Moconesi, 1/07/2022

OGGETTO: osservazioni al Progetto “collegamento tra la Valfontanabuona e l’Autostrada A12”

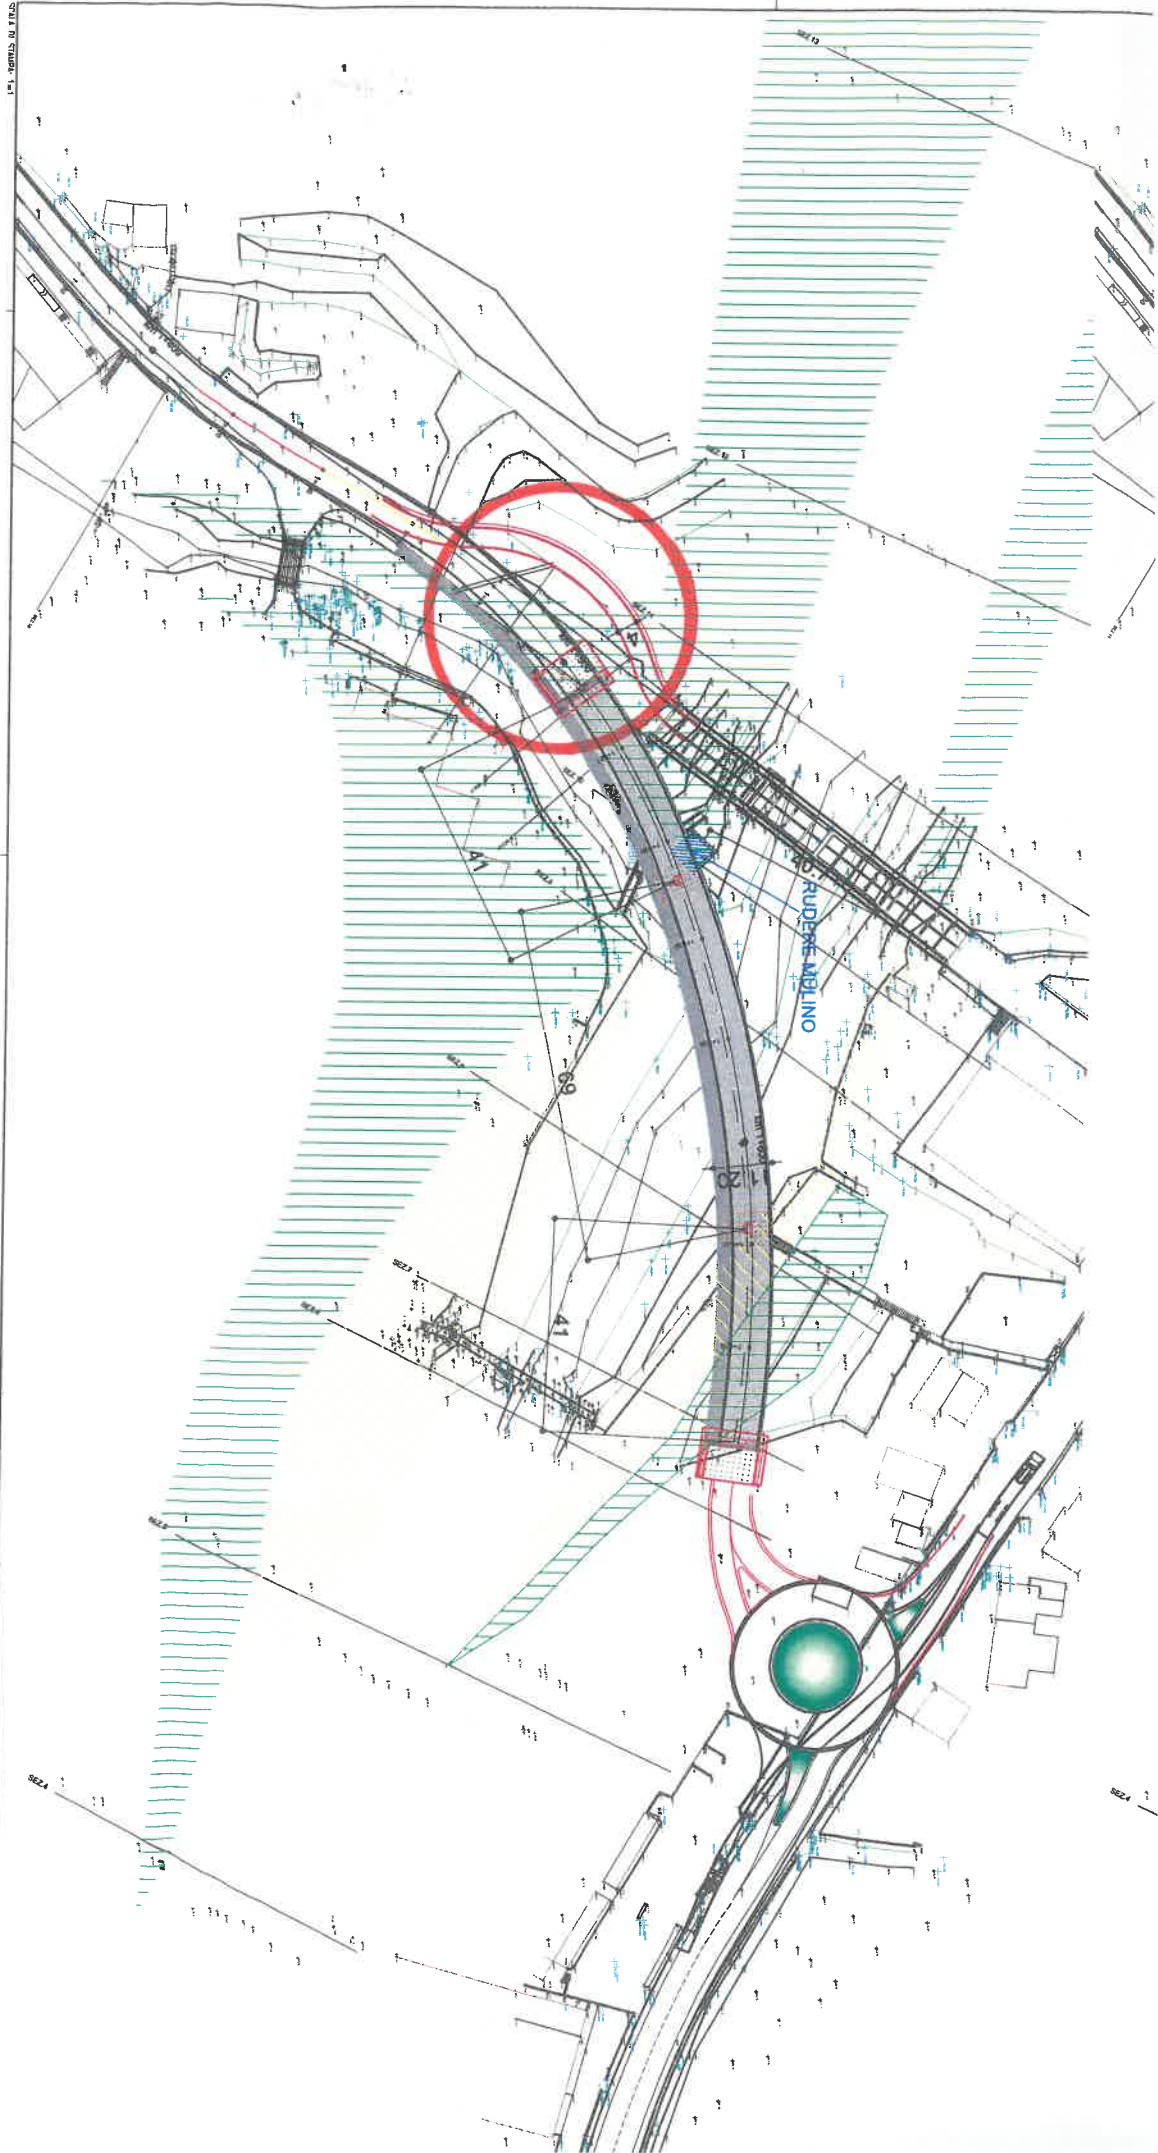
di valutare in fase di progettazione esecutiva, e di studiare in maniera approfondita con il minor utilizzo possibile di territorio, l'innesto tra la Strada Provinciale di Tribogna ed il nuovo svincolo autostradale, in corrispondenza dello sbarco sul territorio Comunale di Tribogna dell'attuale ponte, che permette l'attraversamento del Torrente Lavagna in modo tale da non compromettere la possibilità edificatoria di detti terreni, che ricadono all'interno di una delle poche zone di espansione produttiva con buona accessibilità e comodità ai servizi, nel Comune di Tribogna.

Nello specifico, sarebbe da eliminare in quanto superflua la carreggiata evidenziata in colore rosso nell'allegata planimetria, che diventerebbe inutile, in quanto il percorso dell'attuale Strada Provinciale e lo svincolo di previsione, in quel punto, dovrebbero risultare complanari.
